T.C.
ANTALYA BÜYÜKŞEHİR BELEDİYE BAŞKANLIĞI
İmar ve Şehircilik Dairesi Başkanlığı

Konu : Konyaaltı İlçesi, İl Sağlık Müdürlüğü
kavşağı UİP İtiraz.

Sayı : 66632003 - 310.01.02 - 2825 / 11431
Konu : Sağlık İl Müdürlüğü kavşağı için
hazırlanan 1/5000 ve 1/1000 ölçekli
İmar Planı değişikliklerine İtiraz.

MEVCUT 1/1000 UİP

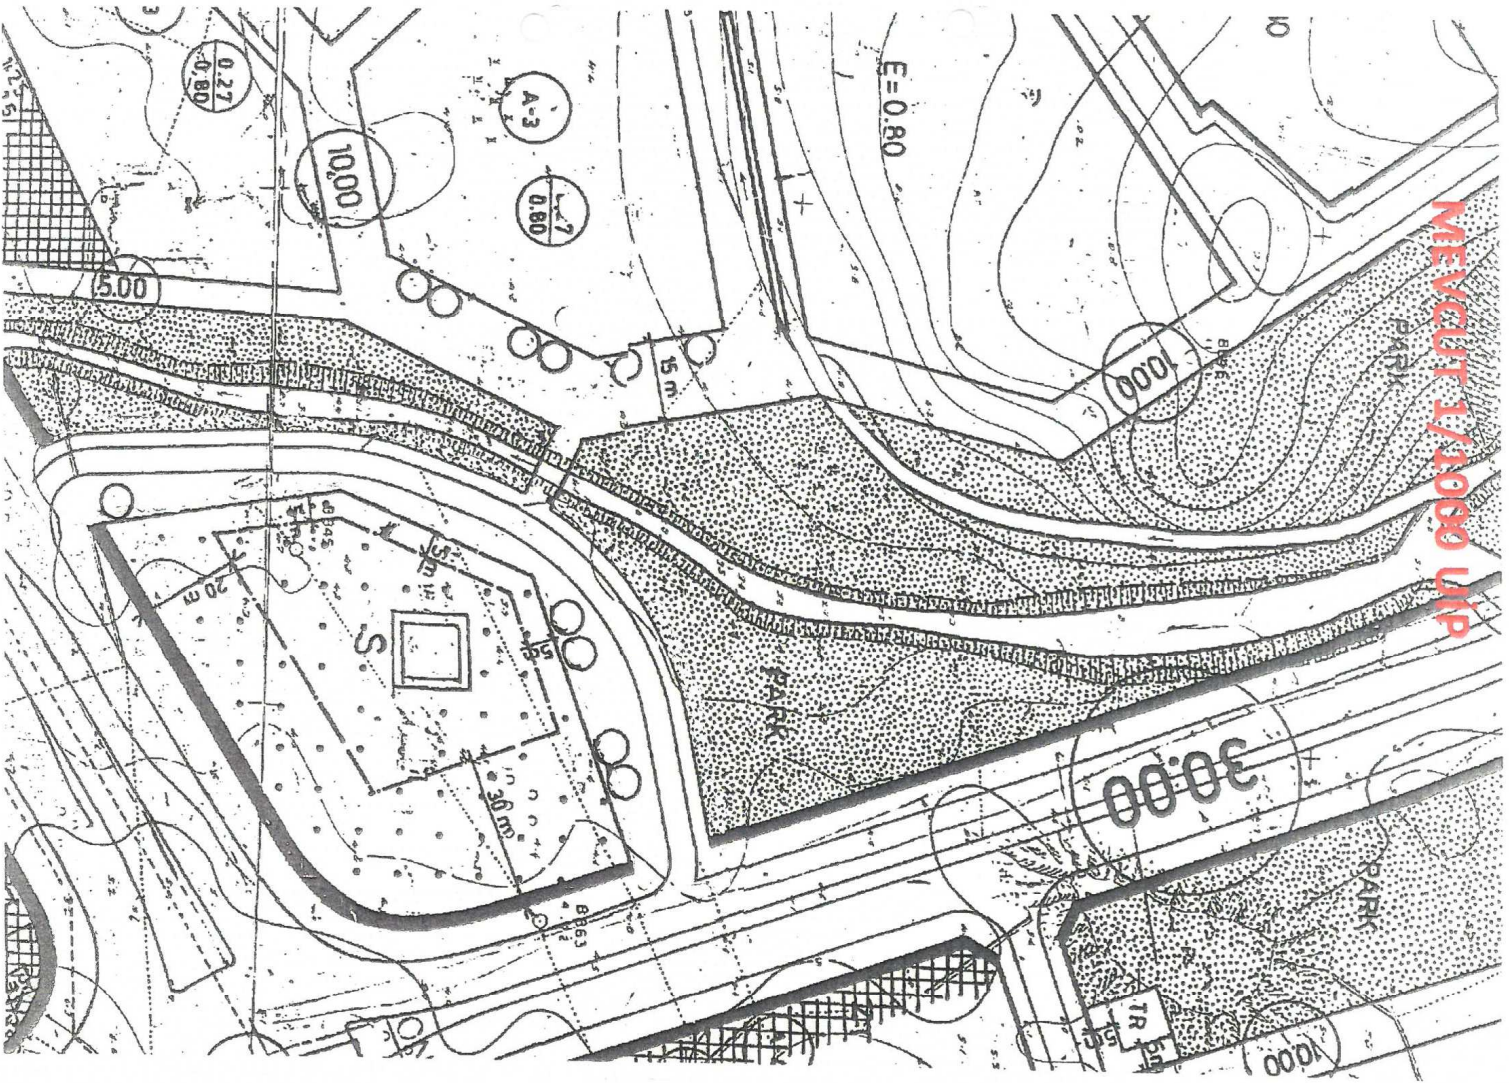
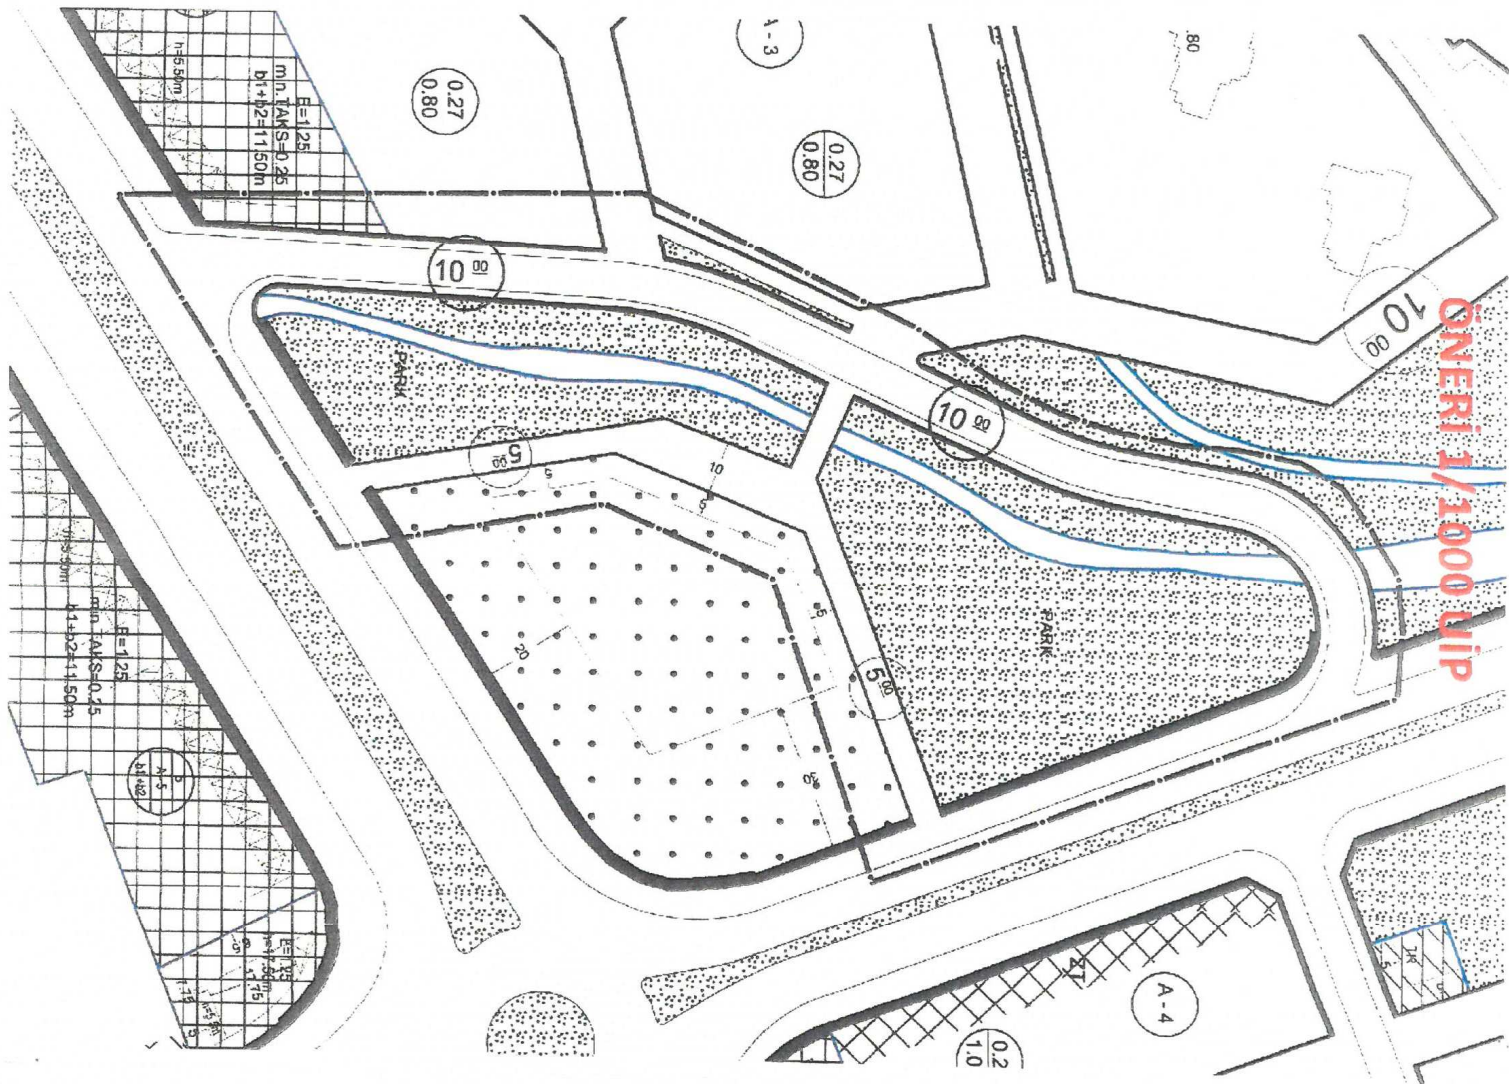
-İmar planı değişikliği ile 5 metrelik yaya yolu 10 metrelik taşıt yolu olarak planlanmıştır. Meri imar planında park alanının bir kısmı 10 metre olarak düzenlenmiştir. Ancak mevcut halihazır alımlar yapılmaması nedeniyle oluşturulan yolun dere yatağında, tahliye kanalında ve bölgenin en önemli menfezi üzerinde planlanmıştır. 10 metrelik taşıt yolu imar planı değişikliğine göre oluşturulduğu takdirde mevcut imalatı yapılan dere yatağının zemininin temizlenmesi, iyileştirilmesi ve dere yatağı güzergahının yeniden imal edilmesi gerekmektedir. Bu imalatların maliyet analizinin yapılması ve bu çerçevede analiz edilmesi gerekmektedir. Maliyet analizi yapılmadan uygulama yapılması halinde kamu zararı oluşabileceği değerlendirilmektedir. Belediyemizce Toros ve Pınarbaşı Mahalleleri genelinde tahliye kanalları, dere ıslah çalışmaları ve dere kesitleri hakkında Orman ve Su İşleri Bakanlığı, Devlet Su İşleri Genel Müdürlüğü 13.Bölge Müdürlüğü yetkilileri ile görüşülmüş ve 27.11.2017 gün ve 2773/10941 sayılı yazımız ile kurum görüşü talep edilmiştir. İmar planı değişikliğinin etkileyileyeceği hatta yolun imalatının mümkün olmayacağını düşündüğümüz dere ıslah çalışmaları ve sanat yapıları hakkında Devlet Su İşleri 13. Bölge Müdürlüğü ve Antalya Su ve Atıksu Genel Müdürlüğü'nün kurum görüşleri alınması gerekmekte iken imar planı değişikliğinde kurum görüşü alınmamıştır. Plan değişikliği ile bu yönüyle planlama ve şehircilik ilkelerine aykırıdır.

- Mekansal Planlar Yapım Yönetmeliği, İmar Planı Değişiklikleri başlığı madde 26 –“(3a) İmar planlarında bulunan sosyal ve teknik altyapı alanlarının kaldırılması, küçültülmesi veya yerinin değiştirilmesine dair plan değişiklikleri zorunluluk olmadıkça yapılmaz. Zorunlu hallerde böyle bir değişiklik yapılabilmesi için: a) İmar planındaki durumu değiştirecek olan sosyal ve teknik altyapı alanındaki tesisi gerçekleştirecek ilgili yatırımcı Bakanlık veya kuruluşların görüşü alınır.” şeklinde ifade edilmektedir. "(3b) İmar planında yer alan yol hariç sosyal ve teknik altyapı alanlarının ve kamuya ait sosyal ve kültürel tesis alanlarının kaldırılabilmesi veya küçültülmesi ancak bu tesislerin hitap ettiği hizmet etki alanı içinde eşdeğer yeni bir alanın ayrılması suretiyle yapılabilir. Eşdeğer alanın ayrılmasında yüzölçümü ve konum özellikleri korunur. Bu alanların yerinin değiştirilmesinde, mevcut plandaki hizmet etki alanına göre aynı uygulama etabı veya bölge içinde kalması, yaya erişim mesafelerinin dikkate alınması ve yeni tespit edilen alanın tesisin yapılmasına müsait olması zorunludur." şeklinde ifade edilmektedir. Oysaki **imar planı değişikliği yapılarak onaylı 1/1000 ölçekli uygulama imar planındaki park alanı daraltılmakta(azaltılmakta) olup eşdeğer miktarda park alanı ayrılmamıştır.** İmar planı değişikliği bu yönüyle planlama ve şehircilik ilkelerine aykırıdır.
